## **ПАСПОРТ ДОСТУПНОСТИ**

**объекта социальной инфраструктуры (ОСИ) № 12**

(Физкультурно-оздоровительный комплекс с плавательным бассейном)

**АКТ ОБСЛЕДОВАНИЯ**  
**объекта социальной инфраструктуры**  
**К ПАСПОРТУ ДОСТУПНОСТИ ОСИ № 12**

**Φοτο Νο 8.**

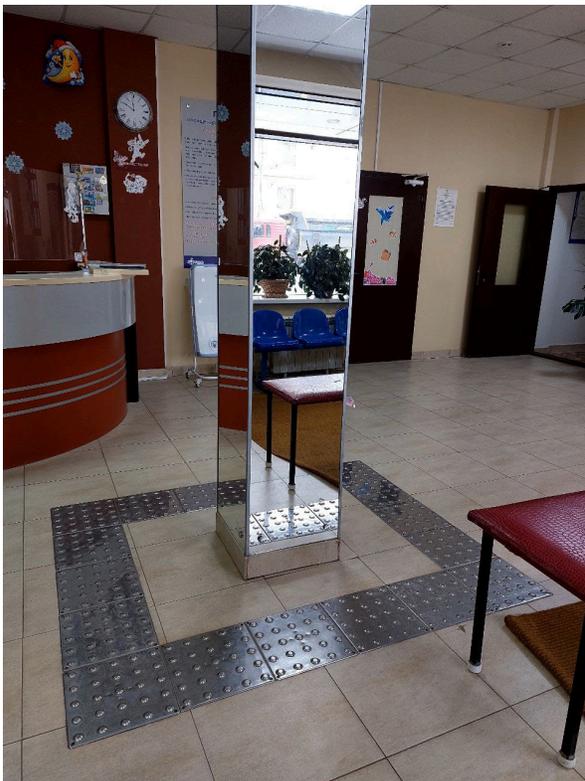
3.1	Коридор (вестибюль, зона ожидания)	Есть		6,8	В холлах не оборудованы места отдыха и ожидания для инвалидов.	К, О, С, Г, У	Обеспечить зону отдыха и ожидания для инвалидов оборудованное информационным знаком «Место для инвалидов» и скамьей с опорой для спины и подлокотником. (п. 5.3 СП 59.13330.2020).	Текущий ремонт
				6,8	Отсутствует место для собаки – поводья.		Предусмотреть для собаки-поводыря специальное место для отдыха/ожидания, минимальный размер которого составляет 1,5 м <sup>2</sup> с возможностью фиксации собаки на свободном поводке, рядом с зоной, где находится стойка администратора. (п. 6.2.5 СП 59.13330.2020; ФЗ 181 ст. 15 п.7)	Текущий ремонт
				13	Не установлен фен для сушки волос МГН.	К, О, С, Г, У	Установить фен для сушки волос на высоте 1,2-1,4 м от пола.	Текущий ремонт

пассажирский (или подъемник)							
3.5	Дверь	Есть		8				Не требуется
3.6	Пути эвакуации (в т.ч. Зоны безопасности)	Нет		7	Отсутствуют указатели направления движения для инвалидов на путях эвакуации, выполненных на светонакопительных информационных табличках	К, О, С, Г, У	Предусмотреть указатели направления движения на путях эвакуации, выполненные на светонакопительных информационных табличках (планы эвакуации, направление движения при эвакуации). К доступному выходу /входу.	Текущий ремонт
	Общие требования к зоне	Привести в соответствии с СП 59.13330.2020

**Фото № 13.**

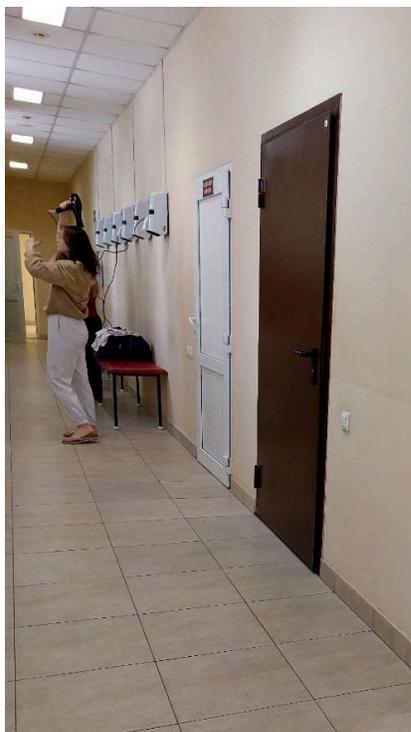
Наименование структурно-функциональной зоны	Состояние доступности* (к пункту 3.4 Акта обследования ОСИ)	Приложение		Рекомендации по адаптации (вид работы)** к пункту 4.1 Акта обследования ОСИ
		№ на плане	№ фото	
Пути (путей) движения внутри здания (в т.ч. путей эвакуации)	ДП-И (К, О, Г, У)		6-8,13	Текущий ремонт
